Ergebnisse der  
Online-Beteiligung zu  
den Entwürfen des  
Workshopverfahrens

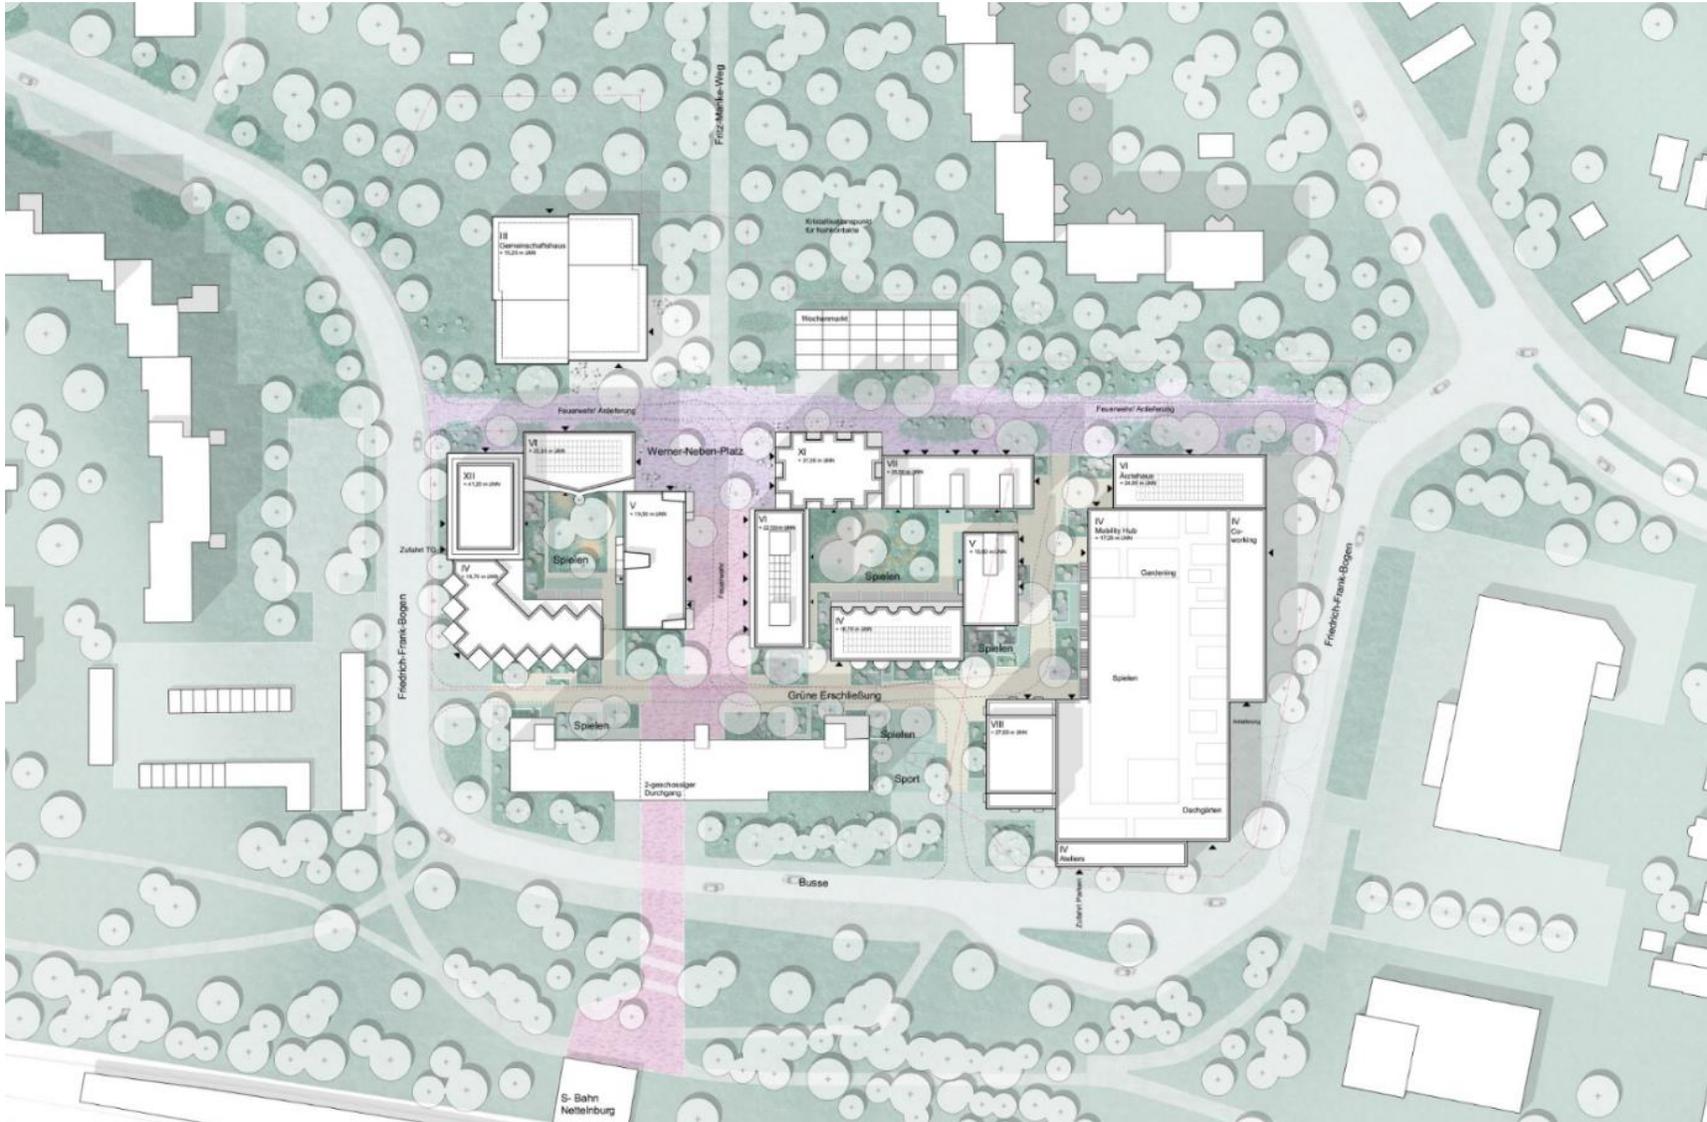
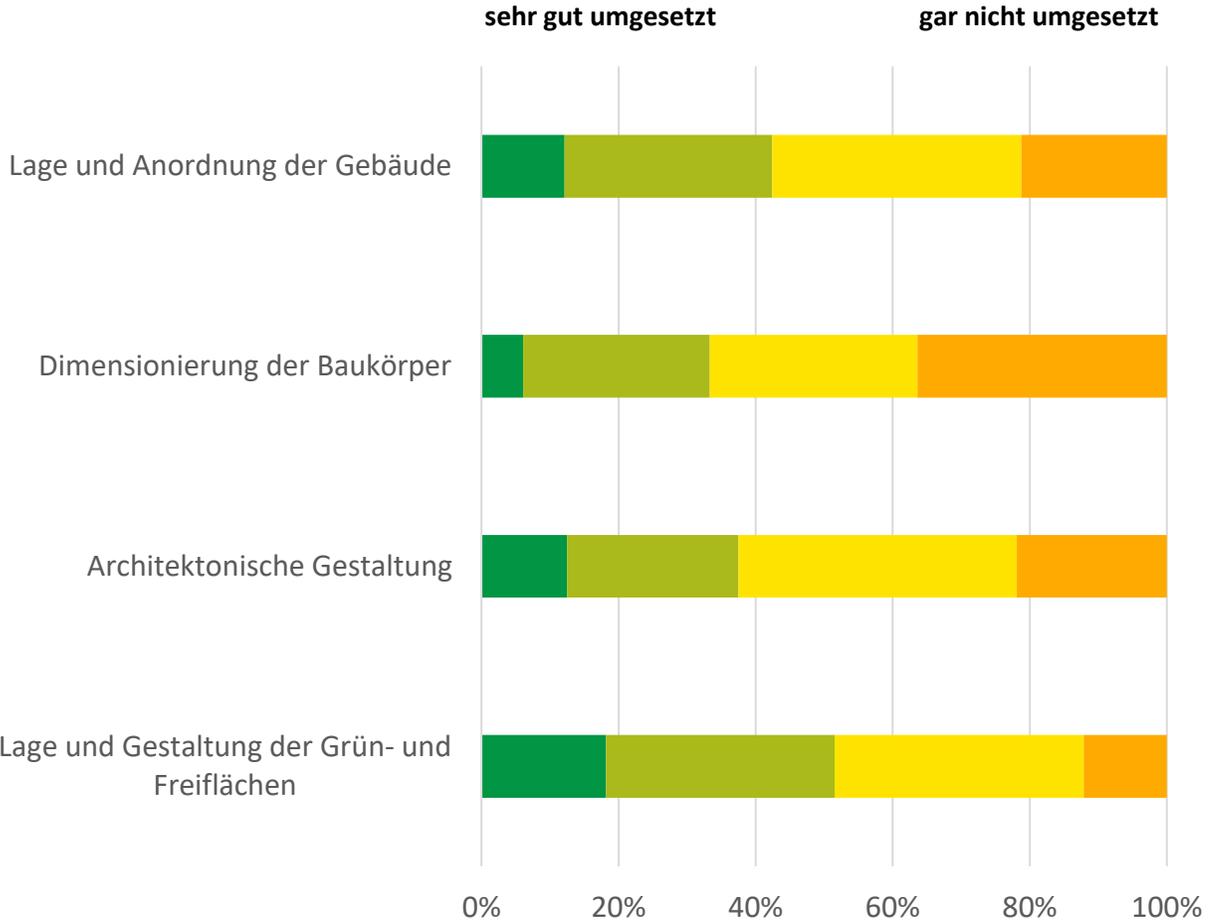
- Aufgriff der städtebaulichen Struktur und gleichzeitig Setzung frischer Akzente: Bergedorf-West bleibt zu erkennen
- Schlichtheit der Grundstruktur, daher überschaubar/strukturiert; Entwurf stellt nichts gewollt Neues dar
- Bille-Hochhaus wird nicht in der Höhe übertrumpft
- Fußwegeachsen: breit, hell, vermitteln den Eindruck von viel Platz
- Ideenteil II: Funktionen gut zueinander geordnet und doch mit Abstand

- Zu hoch, zu langweilig, phantasielos: „60er-Jahre-Design mit ein wenig modernem Make up“
- Sehr eng bebaut, zu kompakt/massiv
- Zu wenig Grün- und Freiflächen
- Die Großzügigkeit und Luftigkeit des Stadtteils geht verloren

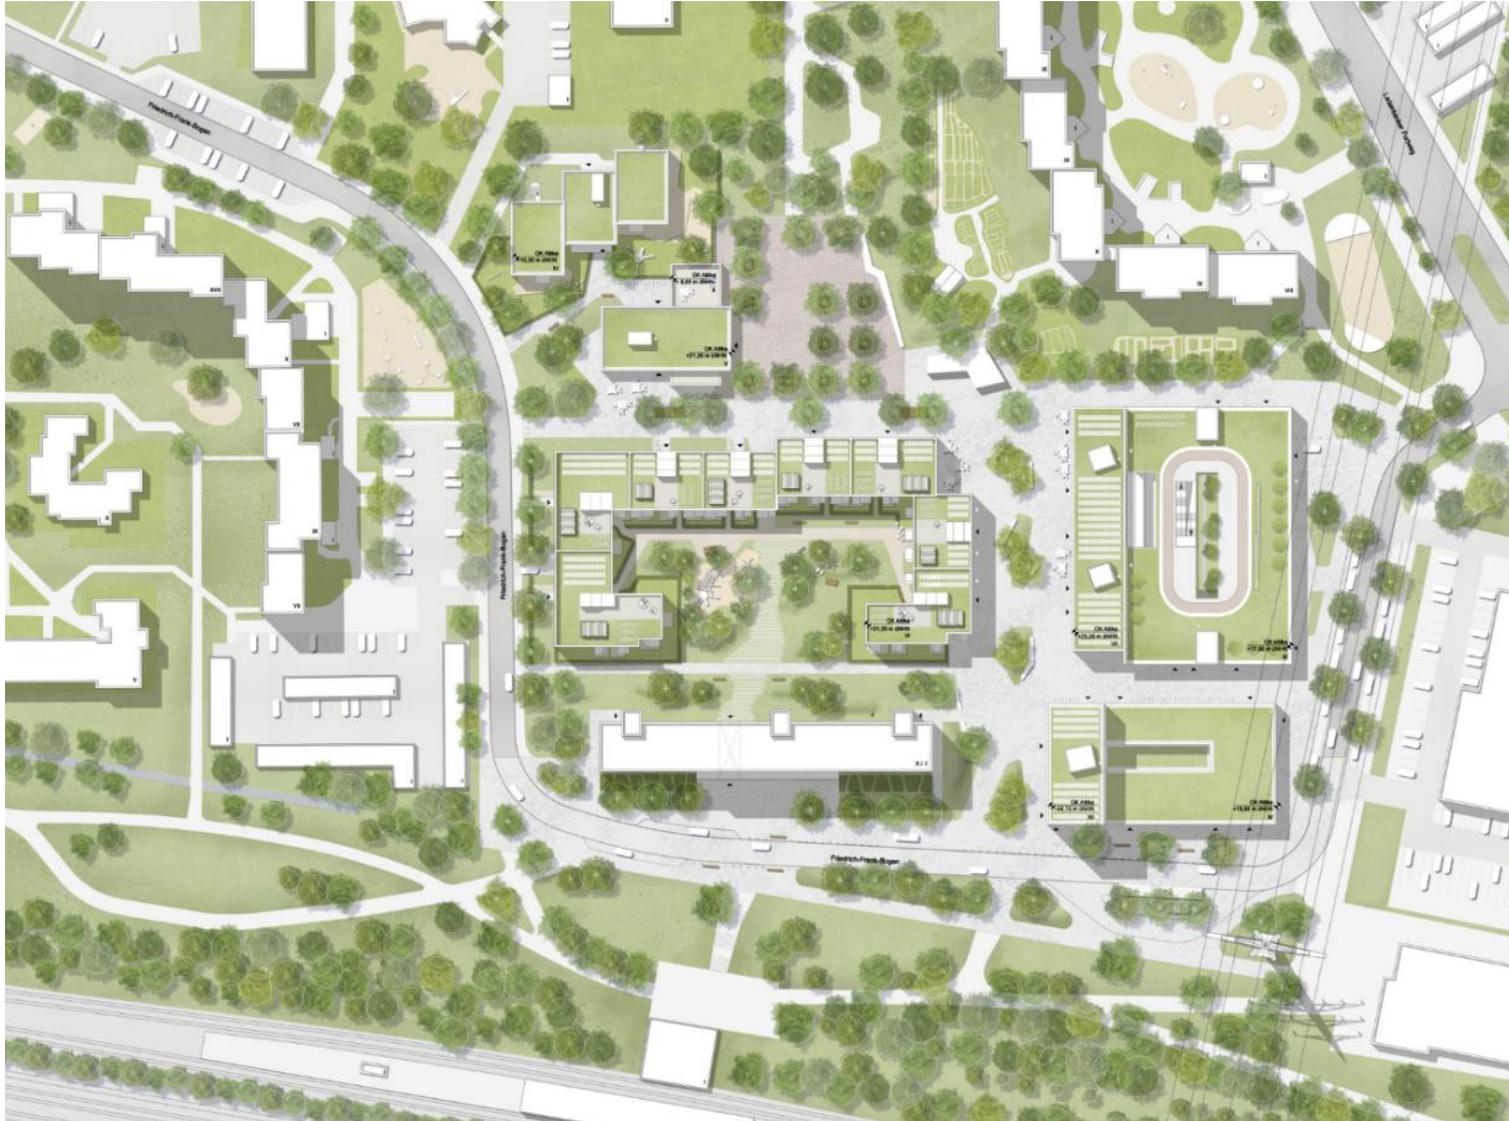
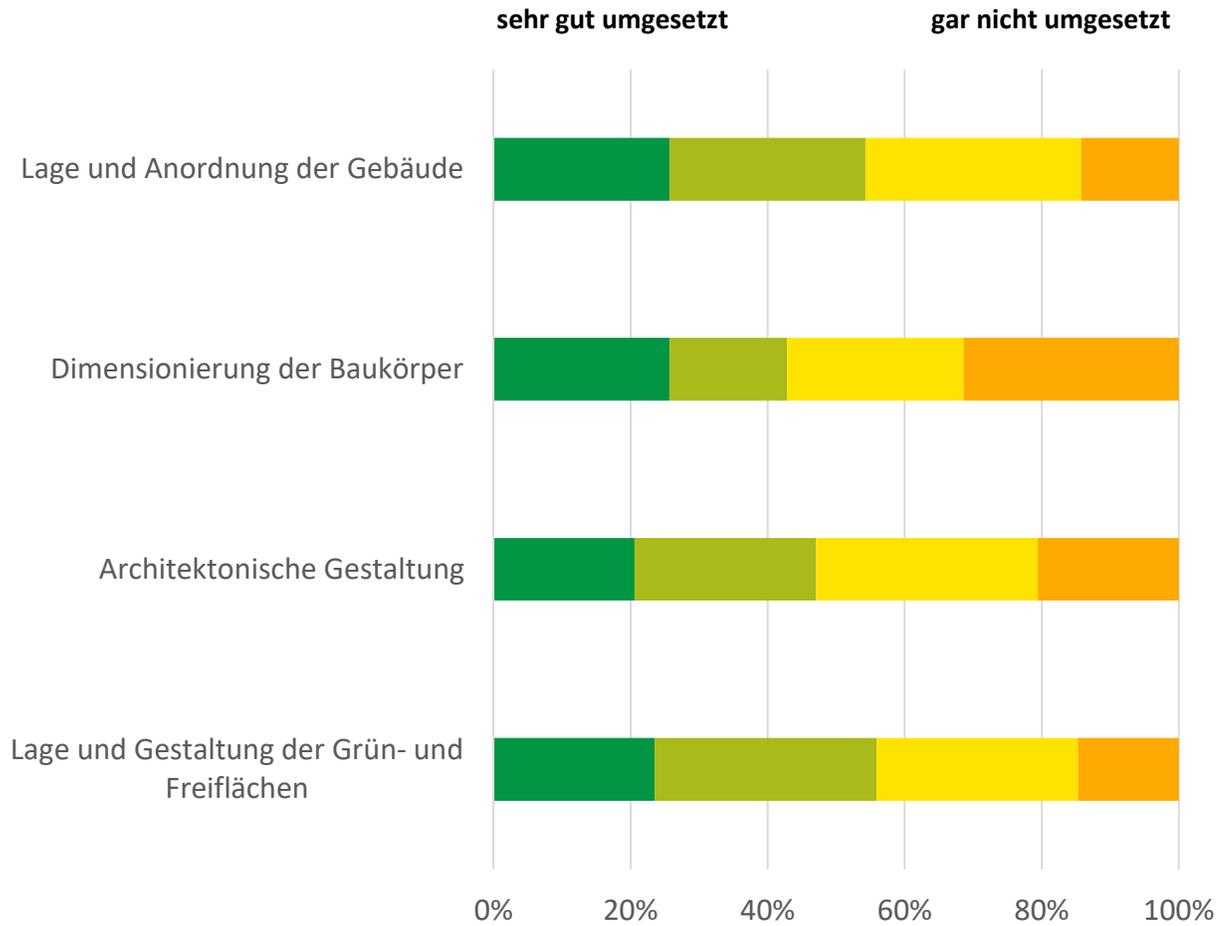
- Gelockerte Aufteilung, einladende öffentliche Flächen
- Klare N-S- und O-W-Achsen, die breit und hell sind, Platz vermitteln
- Individuelle Gestaltung einzelner Gebäude
- Überdachter Marktplatz
- Viele Nutzungsmöglichkeiten im Mobility Hub, speziell Ateliers und Public Gardening
- Zentral gedachtes Kulturangebot, Gemeinschaftshaus mit unterschiedlichen Funktionen

- Die Massigkeit des Entwurfs erschlägt; kann nur eingeschränkt durch Grün aufgehoben werden
- Die Anordnung der Häuser und die relativ kleinen Innenhöfe vermitteln ein Gefühl der Enge
- Die Gebäude sind teilweise zu hoch; die "Hochpunkte" sind überdimensioniert
- Die Freiflächen werden evtl. durch die Gebäude verschattet
- Das Hub-Gebäude wirkt sehr groß
- Das Gemeinschaftshaus wirkt zu klein

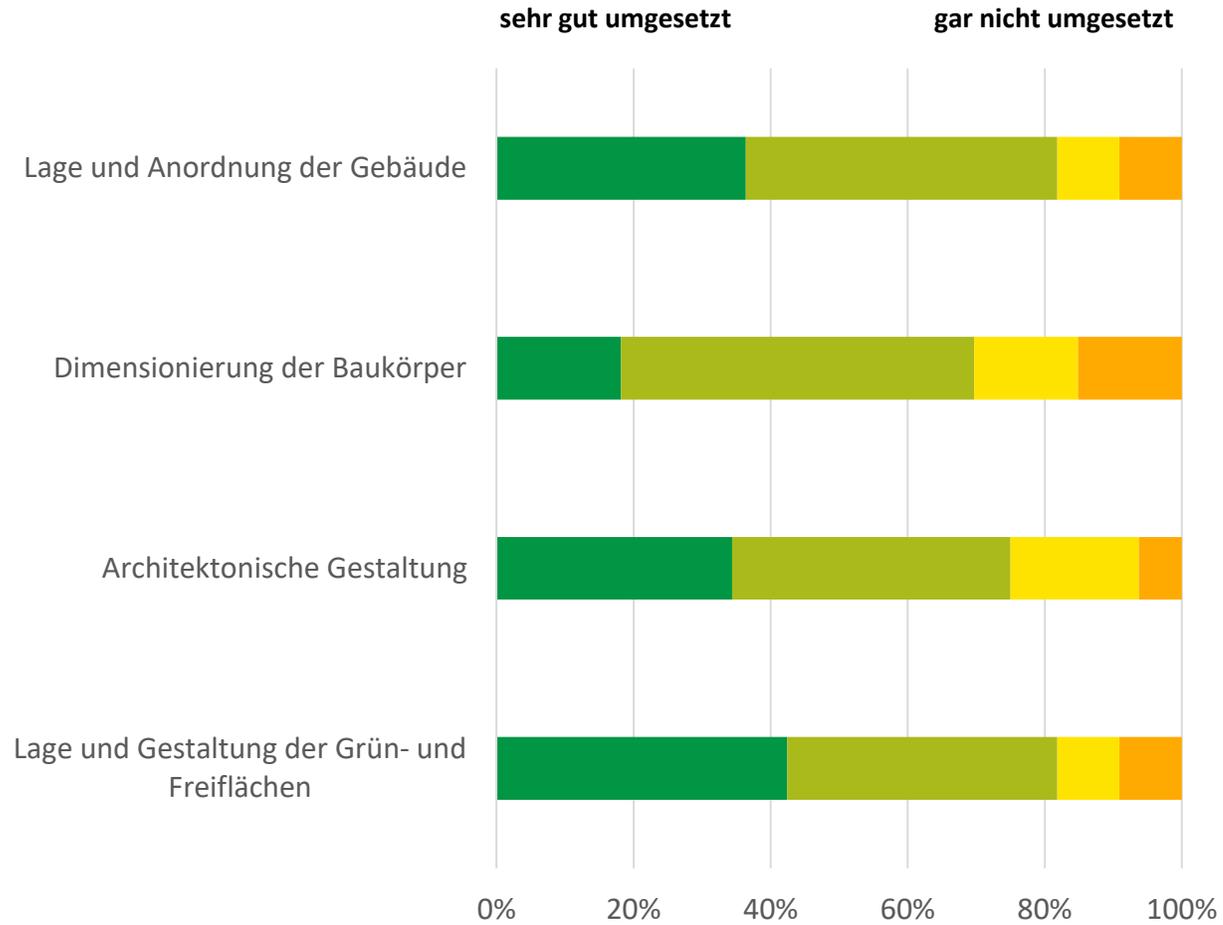
- Der Entwurf nimmt die lockere Bauweise von Bergedorf-West gut auf
- Die Anordnung der verschiedenen Nutzungsflächen ist gut umgesetzt
- Gestaltung der Dächer der Wohnhäuser
- Gestaltung des Bahnhofsvorplatzes und deren Fortführung in der "Twiete" ist hell und einladend
- Innenhof zwischen den Wohngebäuden und dem Bille-Hochhaus scheint angenehm groß
- Ideengebiet II: Clusterwohnen für Senioren (kann vielleicht zu einer Wohn-Pflege-Gruppe aufgewertet werden)

- Die Architektur wirkt wuchtig und wenig einladend; die bestehenden Probleme des Stadtteils werden fortgeführt
- Teilweise zu hohe Gebäude
- Der Wohnturm überragt das Bille-Haus, schafft dadurch eine Konkurrenz, die nicht sein muss
- Das Bille-Hochhaus verschattet den nördlich davon gelegenen Bereich
- Kulturelle und soziale Aspekte wurden zu wenig berücksichtigt

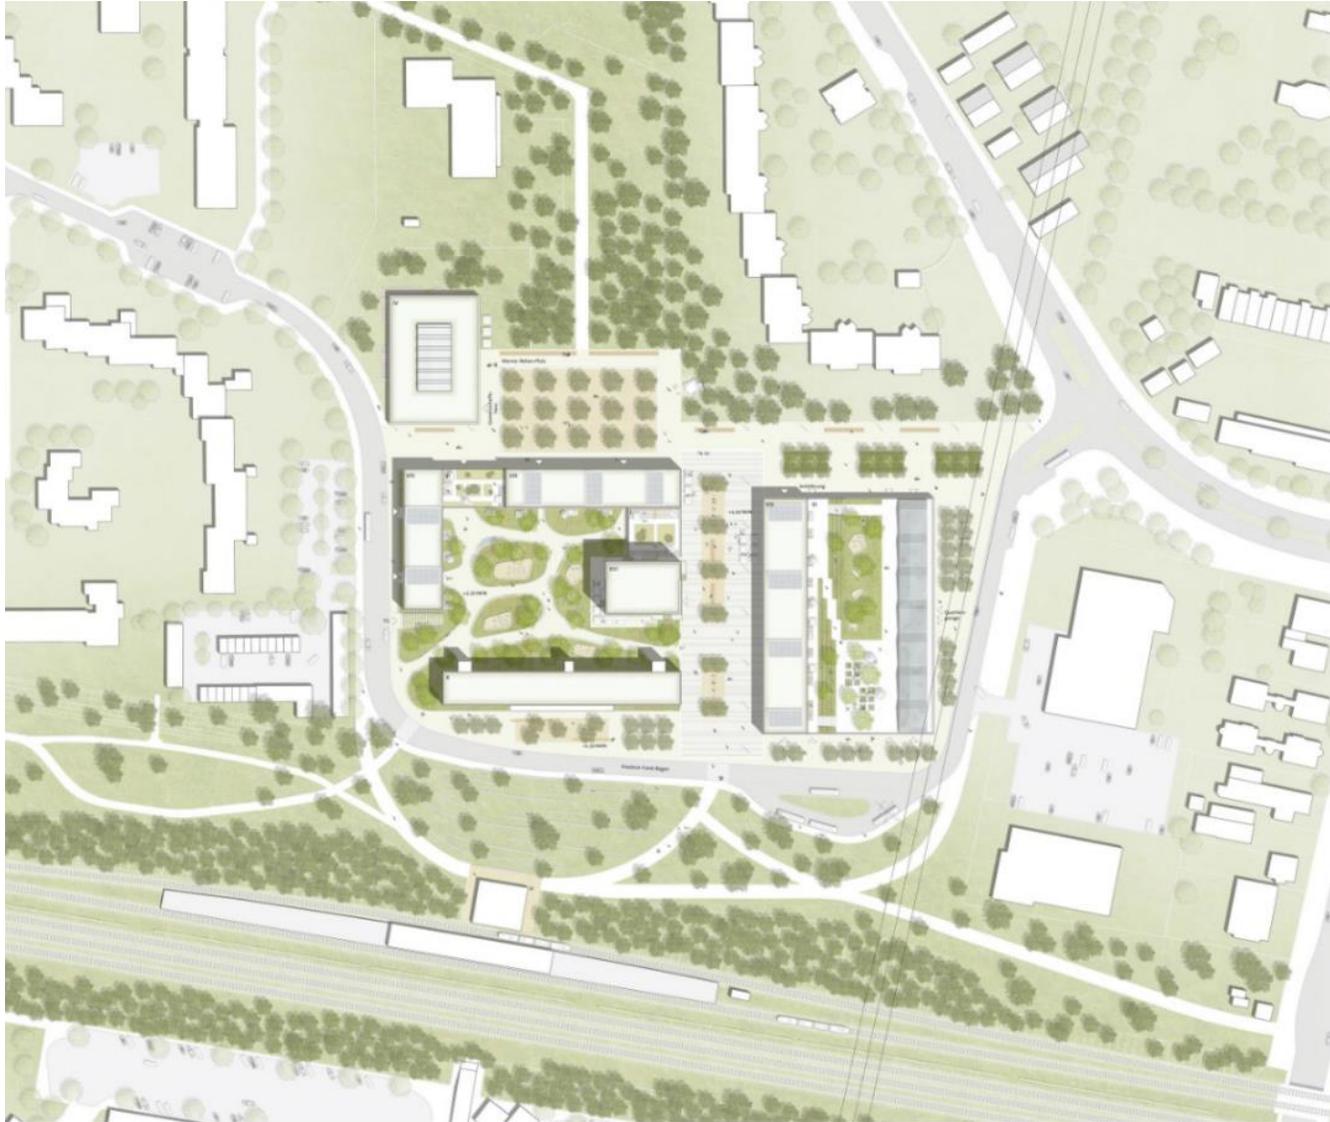
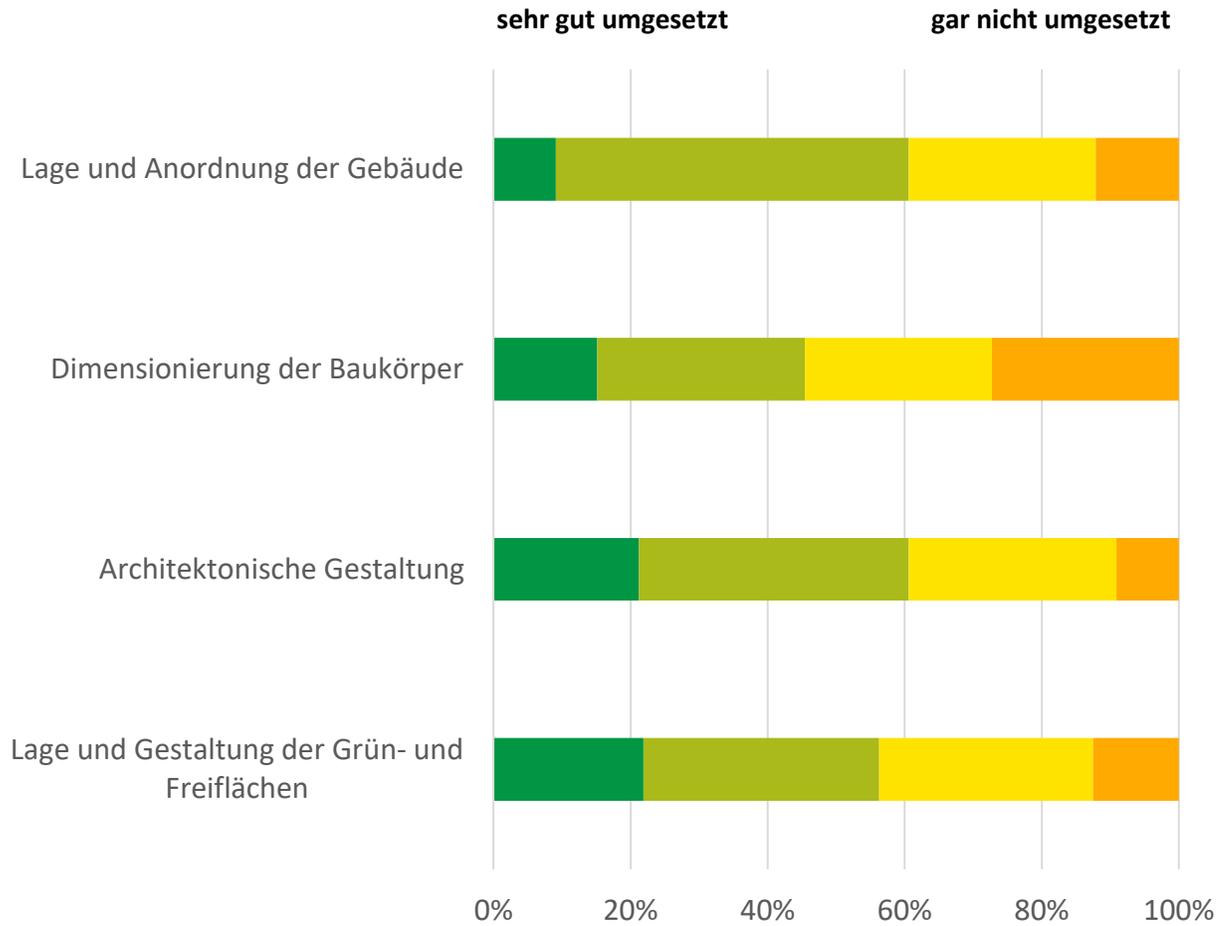
- „Das sieht nach dem NEUEN BERGEDORF WEST aus.“
- Gute thematische Sortierung der Funktionen, gute Dimensionierung der Gebäude
- Großzügige Gestaltung des Werner-Neben-Platzes; der Platz wird um einen weiteren Quartiersplatz ergänzt, der Raum für Begegnung und Teilhabe schafft
- Die Verlegung des Weges vom Bahnhof ins Quartier folgt der Verlagerung des bereits begonnenen Prozesses in östliche Richtung
- Großer Innenhof zwischen dem Bille-Hochhaus und den Wohnhäusern gelungen

- Die Gebäude sind zu hoch
- Das Konzept des neuen dreieckigen Platzes passt das nicht zu Bergedorf-West; in Ottensen ist der Spritzenplatz so entstanden, hier wirkt es gequält
- Klinkerfassaden passen nicht nach Bergedorf-West
- Verbindung von Wohnen und Kita ist problematisch
